3 de setembro de 2015

# SEGURANÇA AVISO DE RECALL

**Bicicletas de montanha Cannondale produzidas entre 2011 e 2015 equipadas com haste de integração de peça única (OPI)**

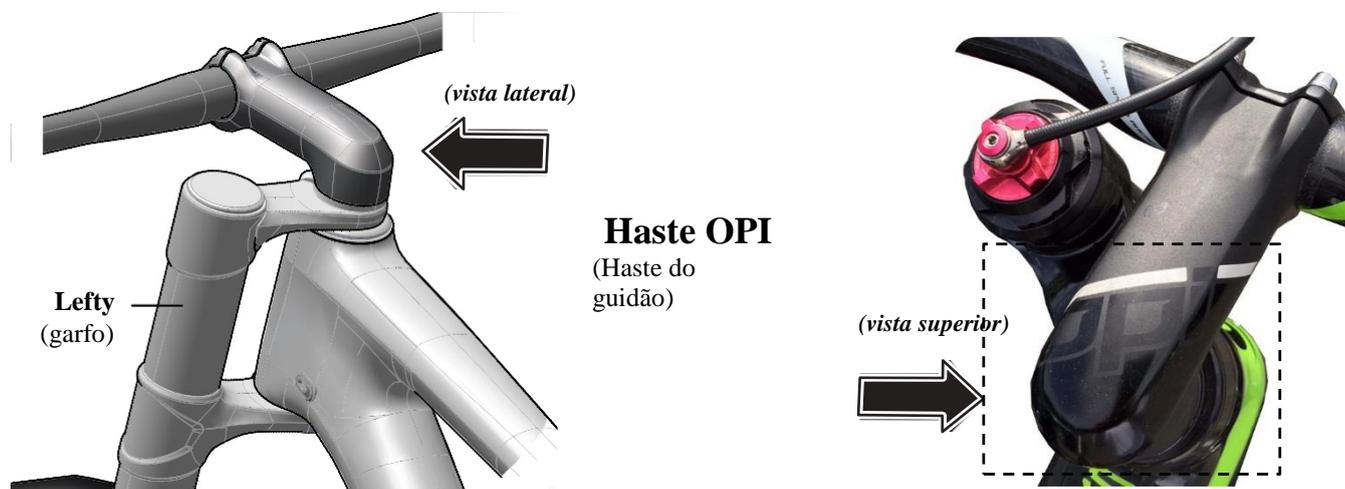
A Cannondale utilizou hastes OPI em determinadas bicicletas de montanha em modelos de 2011 a 2015. Algumas hastes OPI foram também vendidas como hastes pós-venda. Os testes mostraram que a natureza da conexão entre a base da haste OPI e a extremidade do tubo do guidão resulta na redução da capacidade de resistência ao desgaste. Isto pode levar à falha do garfo, com risco de provocar um acidente ou lesão grave. Para fazer face a este risco, todos os garfos equipados com OPI devem estar equipados com um kit de cunha especial que bloqueia e reforça a conexão rosqueada entre a haste OPI e o tubo do guidão. Esta solução restaura de forma adequada a capacidade de resistência ao desgaste.

- As hastes OPI estão marcadas com o logótipo "OPI" impresso em preto com uma faixa branca por cima. As hastes OPI têm um aspeto liso e são arredondadas no tubo principal da bicicleta.
- As hastes OPI não têm parafusos de haste, somente 4 parafusos de guidão. Utilize a imagem acima para identificar o tipo de bicicleta que será submetido ao recall.

As hastes OPI afetadas por este recall reduziram a capacidade de resistência ao desgaste, o que com o passar do tempo pode levar à quebra dos grampos ou parafusos do garfo. Se tal acontecer, o ciclista pode perder o controlo e sofrer um acidente.

**Os consumidores que possuem uma bicicleta equipada com uma haste OPI devem interromper a sua utilização imediatamente e entrar em contato com o concessionário autorizado de bicicletas Cannondale mais próximo.** O concessionário da Cannondale inspecionará a haste OPI e o garfo da bicicleta quanto a sinais de desgaste que possam ter ocorrido e equipará o sistema de direção da haste OPI com uma peça de reforço e instalará novos parafusos no grampo Lefty.
